Amendments in compliance with
JABATAN BOMBA DAN PENYELAMAT MALAYSIA
No. ruj : JBPM/SB/ BKK:700-2/1/2/623(4)
Tarikh : 13 Ogos 2020

CADANGAN PEMBINAAN PROJEK BALAI BOMBA & KUARTERS PUTATAN DI ATAS SEBAHAGIAN LOT N.T 213059771, JALAN SAILAN IMBAAN PUTATAN, DAERAH PUTATAN, SABAH

DRAWING INFORMATION		DRAWING TITLE
DRAWN BY	: AZZIM	PELAN TAPAK
CHECKED	: WAN	PELAN KUNCI
DESIGNED	: SYM	PELAN LOKASI
SCALE	: 1:350	
DATE	: JULAI 2020	
REVISION	: 1

200413/JBPMput/M-01 REV.1

1 PELAN TAPAK
SKALA 1:350
0m 5m 10m 20m

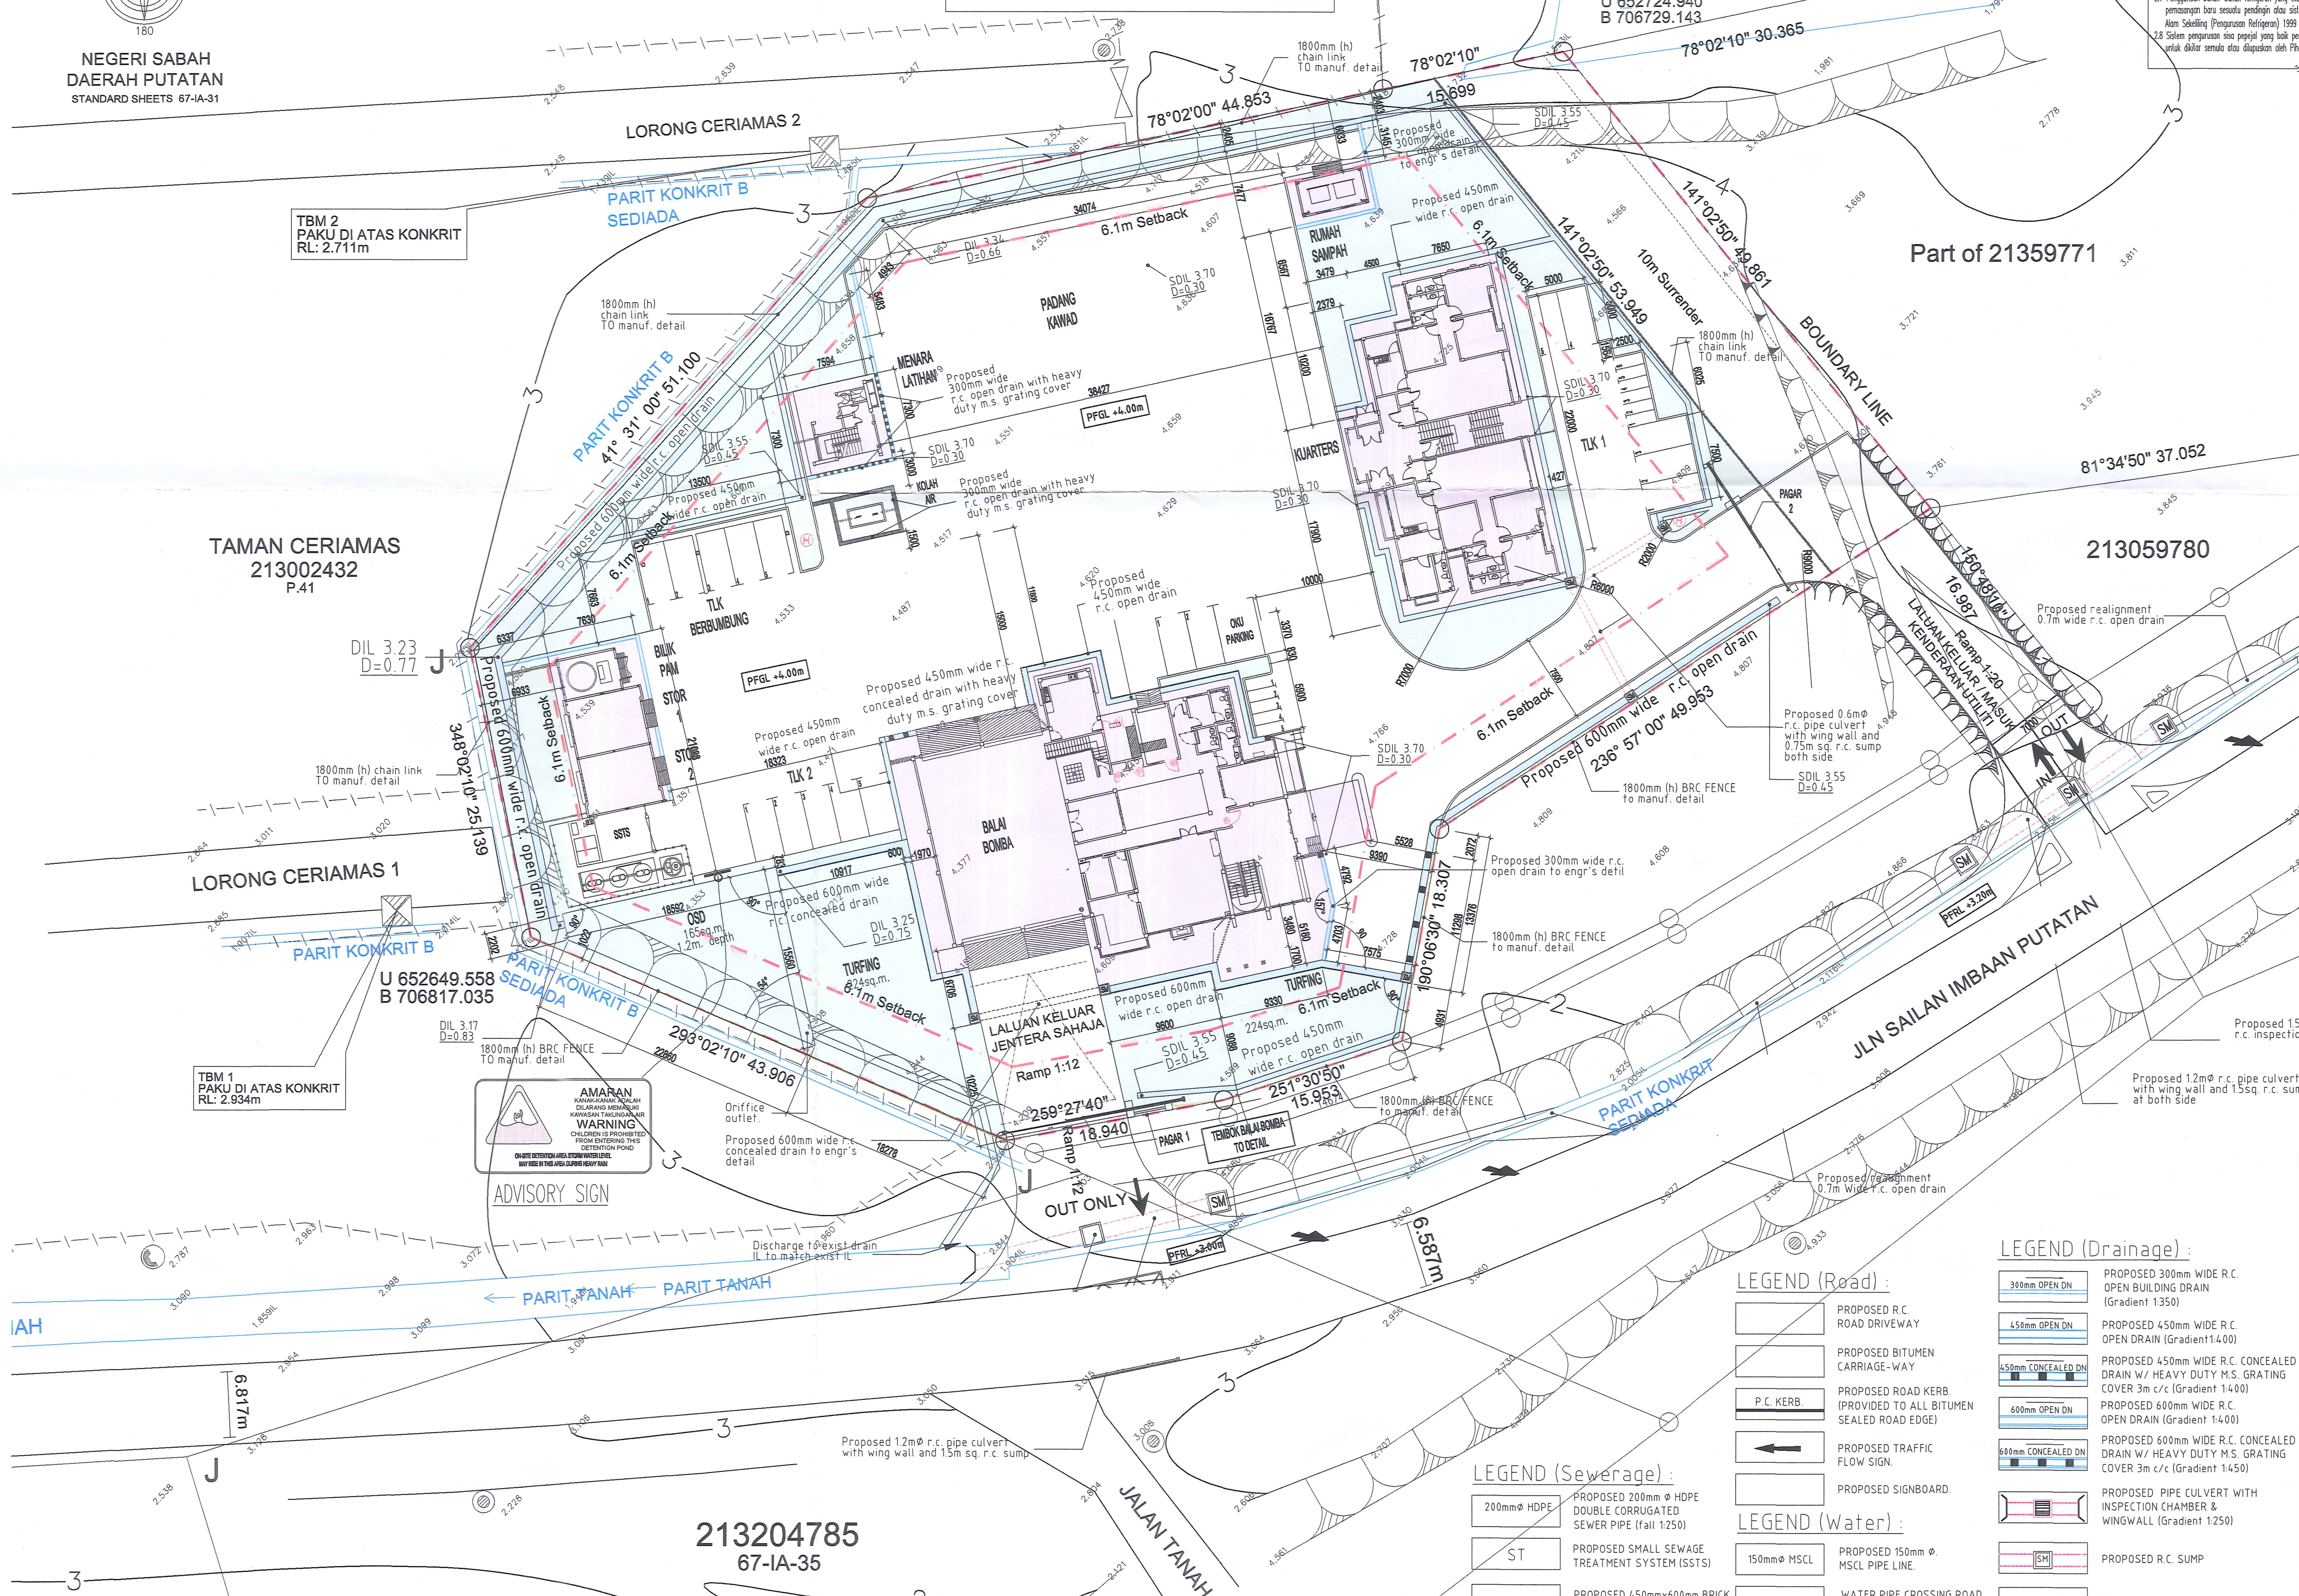
Pelan Tapak
1. Adakan 2 buah pili bomba jenis tiang dua hala dengan pengeluar air sebanyak 1135 liter seminit bagi setiap pili bomba sepertimana yang ditandakan di dalam pelan.
2. Saiz paip air bagi saluran pili bomba adalah tidak kurang daripada 6 inci garis pusat.
3. Penempatan/pemasangan pili bomba adalah tidak melebihi 2 meter daripada tepi jalanraya, tidak terhalang dan terlalu dekat dengan bangunan.
4. Paip-paip yang digunakan untuk sistem pili bomba hendaklah dari jenis G.I kelas tersebut hendaklah dibuat daripada Wrought Steel'.
5. Kecerunan jalan akses perkakas bomba hendaklah tidak kurang 1:15
6. Adakan jalan masuk perkakas Bomba (access road) dengan kelebaran tidak kurang 6 meter yang boleh menanggung beban 30 tan sepertimana yang ditandakan di dalam pelan.
7. Ketinggian kelegaan hendaklah tidak kurang daripada 5/4.5 meter.

2. Pihak pejabat ini tiada halangan ke atas cadangan jalan masuk struktur bangunan tersebut. Walaubagaimanapun, kelulusan adalah tertakluk kepada ulasan lanjut daripada agensi kerajaan yang berkaitan. Selain itu, perlu mematuhi "Building Setback - For proposed development adjacent to local distributor roads (minor roads), building setback from JKR Road Reserve boundary should be 6 meters minimum respectively. This should be clearly indicated on the site plan".

v. Keperluan penyediaan ruang tempat letak kereta dan motorsikal haruslah dikira, disediakan, dinyatakan dan ditunjukkan dengan jelas dalam pelan;
   vi. Lebar jalan dalaman haruslah minimum 6.7 meter disediakan, dinyatakan dan ditunjukkan dalam pelan;
   vii. Komen daripada Jabatan Pengairan dan Saliran (JPS) mengenai sistem saliran tapak cadangan pembangunan dan kawasan di sekitarnya harus diperolehi;
   ix. Pihak Jabatan Kerja Raya (JKR) untuk memastikan dan mengesahkan jajaran dan kelebaran sebenar rizab jalan sediada yang terletak bersebelahan dengan tapak cadangan pembangunan di atas;
